## 訂正とおわび

■ 2026年2月号

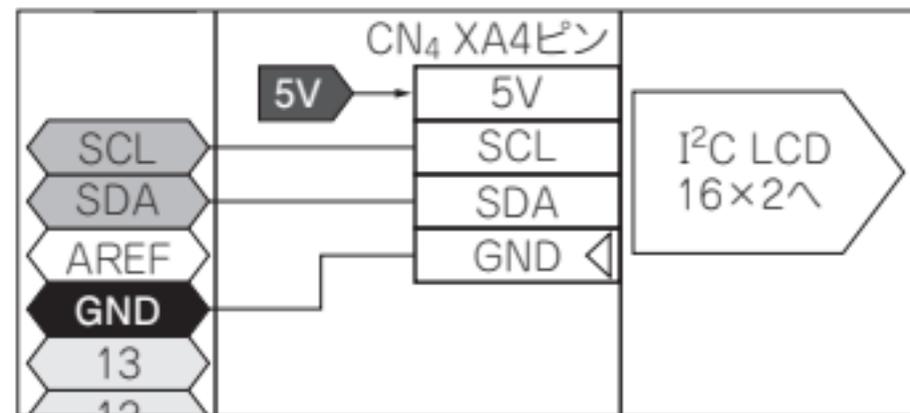
p.136 図2 右側 I<sup>2</sup>C LCDのGNDはArduinoのAREFではなくGNDとつなぐ(下左図)

同上 Arduino Pin2とPin4の接続が逆. Pin2をR<sub>7</sub>に, Pin4をR<sub>9</sub>につなぐ(下右図)
